型式：HBLTBBN20

＜仕様変更の背景＞

改善前	改善後

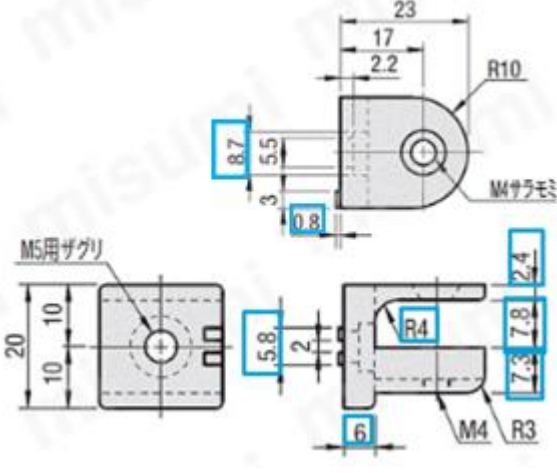
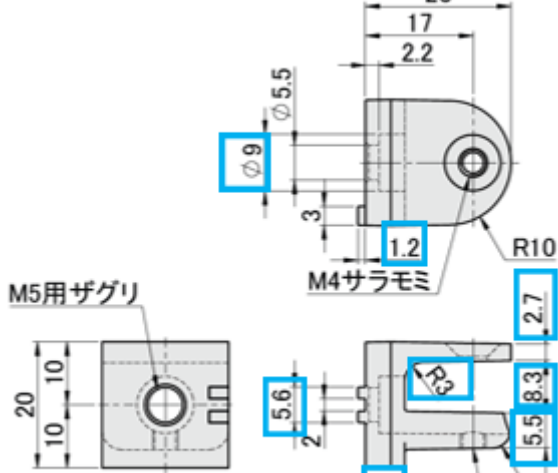
本商品を 2 つ組み合わせて使用する際、下記の不具合があったため改良いたします。

- ① 皿ボルト頭が飛び出ているため、カバーパネル使用時に干渉してしまう。
- ② 180 度まで角度調整ができない。

改良内容	改良前	改良後
① 皿ボルトが本体から出っ張らない様に変更		
② 180 度まで角度調整できるように変更
